改善箇所説明図

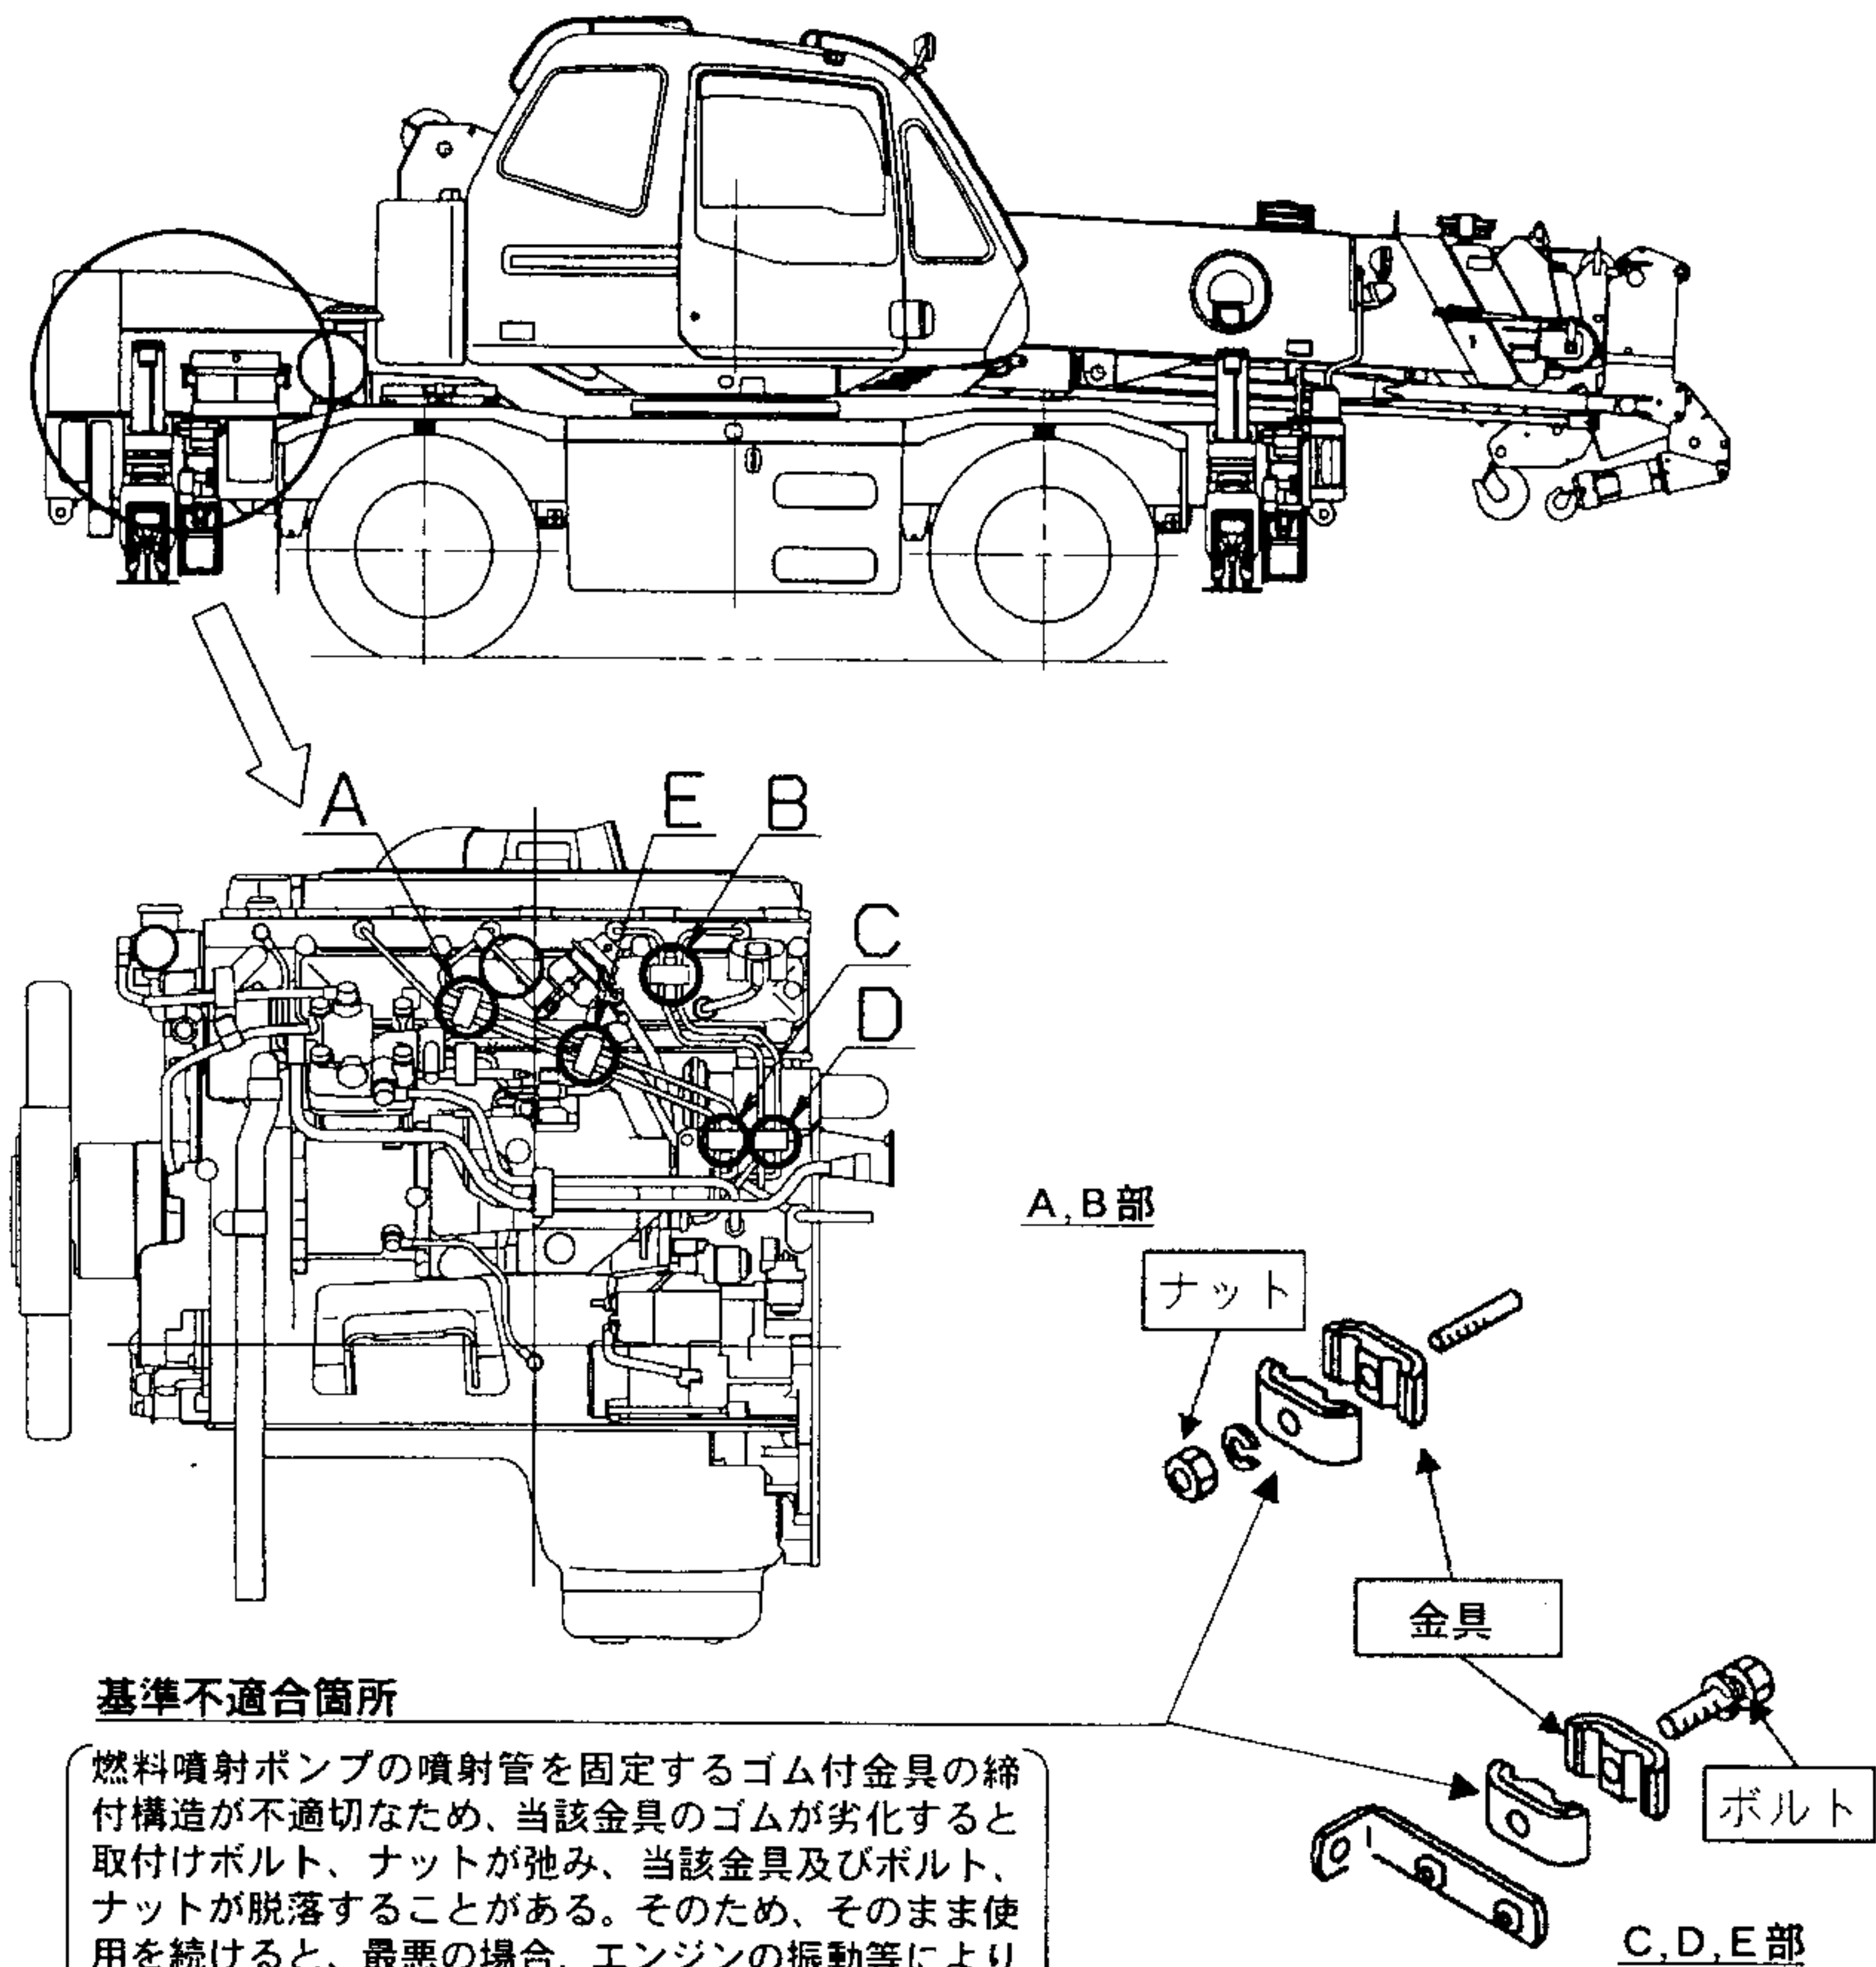
基準不適合箇所

燃料噴射ポンプの噴射管を固定するゴム付金具の締付構造が不適切なため、当該金具のゴムが劣化すると取付けボルト、ナットが弛み、当該金具及びボルト、ナットが脱落することがある。そのため、そのまま使用を続けると、最悪の場合、エンジンの振動等により噴射管に亀裂が発生し、燃料が漏れるおそれがある。

当該金具の取付け構造に応じ、次の措置を行う。

- ① 当該金具をボルトで締付ける場合は、ボルトネジ面に接着剤を塗布したスプリングワッシャ付きの対策品と交換する。
 - ② 当該金具をナットで締付ける場合は、フランジ付きナットをフランジなしナットと交換し、スプリングワッシャを追加するとともに、植込みボルトのネジ面に接着剤を塗布し、締付ける。
- さらに、当該金具のゴムの状態を確認し、劣化しているものは新品と交換する。
なお、整備時の注意事項を記載した注意銘板をエンジン上面へ貼付けする。
